焼却設備 クレーンにおけるアンカーボルトの検査上の問題について

1. NRA 殿ご指摘事項

## 金属拡張アンカーボルト

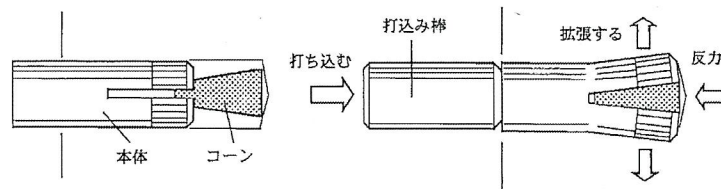
**【NRA 殿ご指摘】**  
 金属拡張アンカーボルトと記載があるが、アンカー（めねじ形）の場合は、ボルト部は金属拡張機能を有していない。記載を適正化すべきではないのか？

**【NRA ご指摘】**  
 設工認の記載では“アンカーボルト”となっているが、アンカー（めねじ形）の場合は、“取付ボルト”と記載すべきではないのか？

**【NRA 殿ご指摘】**  
 施工図の部品表では、床に固着させる部分のアンカー（めねじ形）を“アンカーボルト、材料：□□□□、アンカーに取り付けるボルトを□□□□、材料：□□□□と記載されている。両者の材料が異なっているので、設工認の材料一覧に両方記載する必要があるのではないのか。

**【MNF 回答】**  
 設工認では据付に用いるボルトをアンカーボルトと呼んでいる。めねじ形かおねじ形かの識別は機器図では行っていない。

**【MNF 回答】**  
 アンカーボルトの評価では、材料が関連するのはおねじ形、めねじ形問わず、ボルトであるおねじ側が対象となる。おねじ形、めねじ形問わず、コンクリートの損傷による許容引抜力は材料に依存しないので、めねじの材料を特定する必要はない。

**【MNF 回答】**  
 設工認では据付に用いるボルトをアンカーボルトと呼んでいる。ボルトであるのでおねじを示している。
